锡地铁函〔2023〕15号

## 关于贡湖大道与新园路交叉口西北侧地块 出让轨道交通保护意见的函

附件：贡湖大道与新园路交叉口西北侧地块与轨道交通线路关系平面图

附图名称: 贡湖大道、新园路交叉西北侧地块与规划轨道交通关系图

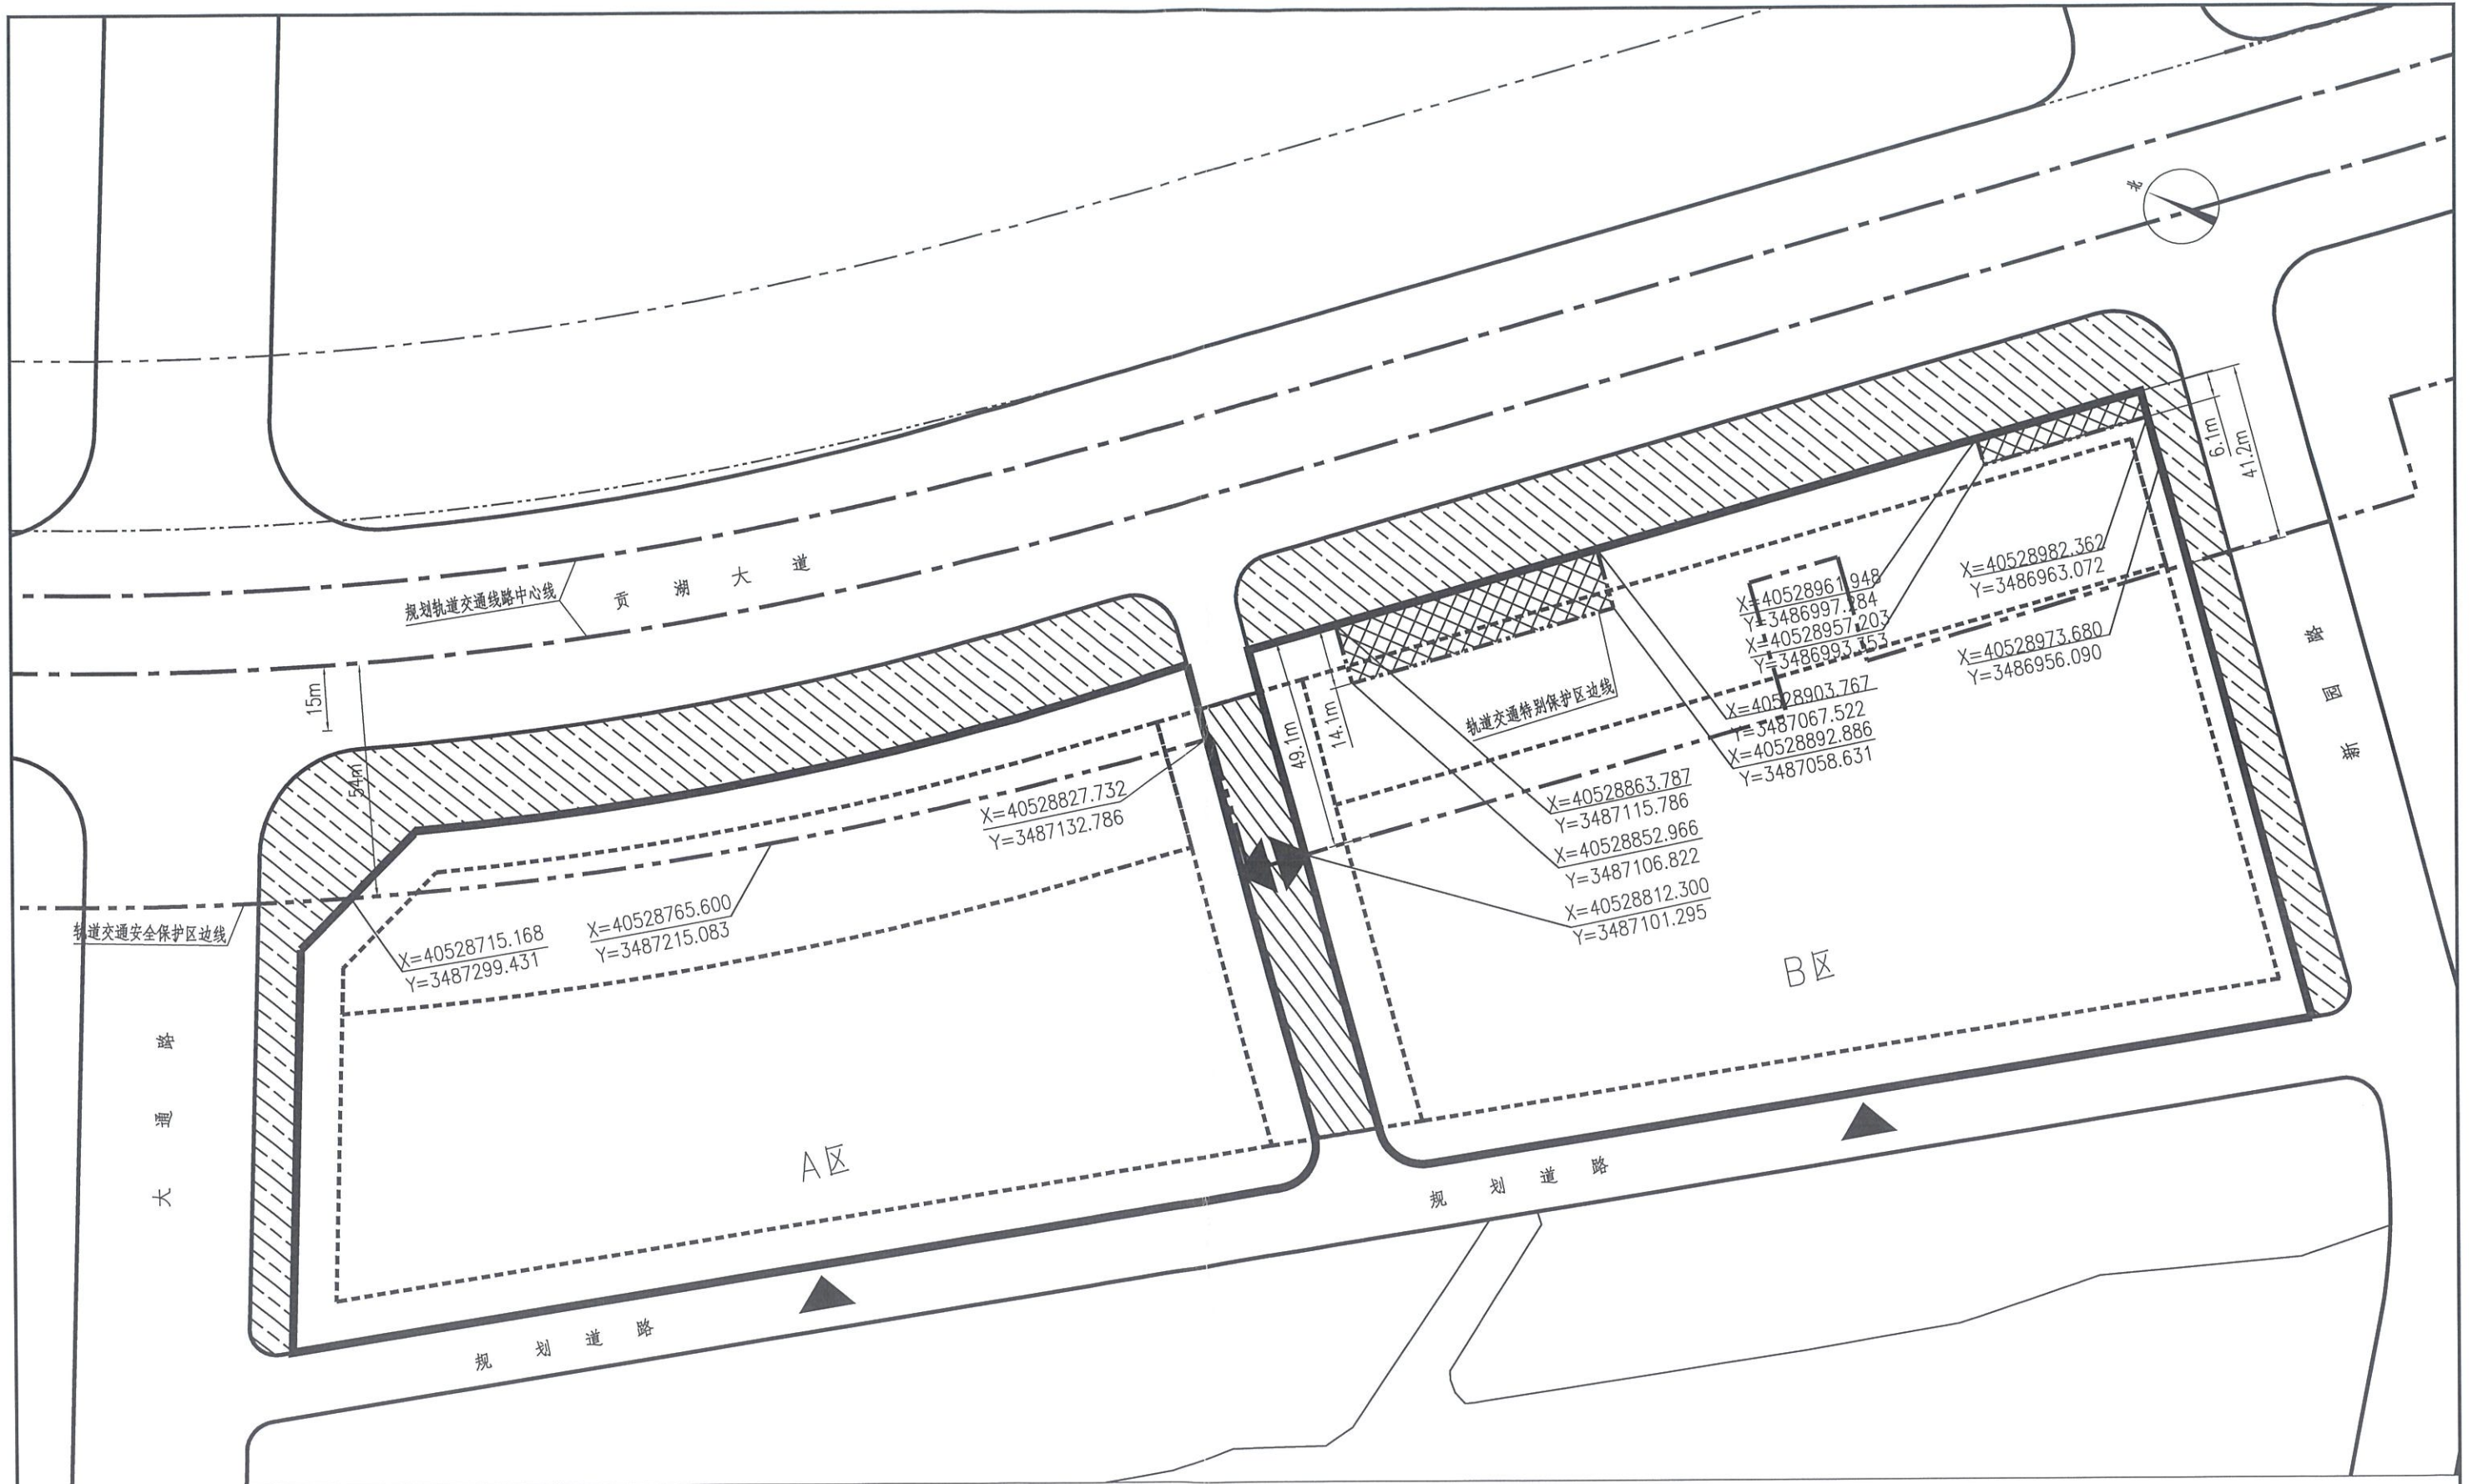
贡湖大道与新园路交叉口西北侧地块（以下简称该地块）位于规划轨道交通线路的安全保护区及特别保护区内。该地块可建设用地范围线内涉及轨道交通特别保护区的，我公司已在附图中采用网格进行标识。

根据《无锡市轨道交通条例》关于安全保护区的管理规定，地块开发建设单位应当事先书面征求地铁集团的意见；地块内实施方案（包括围墙、出入口、管线等附属设施）与轨道交通设施之间应满足结构安全退距、消防、环评等技术要求；在特别保护区内除《无锡市轨道交通条例》第二十六条规定允许的建设活动

外，不得进行其他建设活动；地块开发建设单位应当分析、论证施工活动对轨道交通设施的影响，制定轨道交通设施安全保护区方案，并经地铁集团同意后，按照方案进行施工。
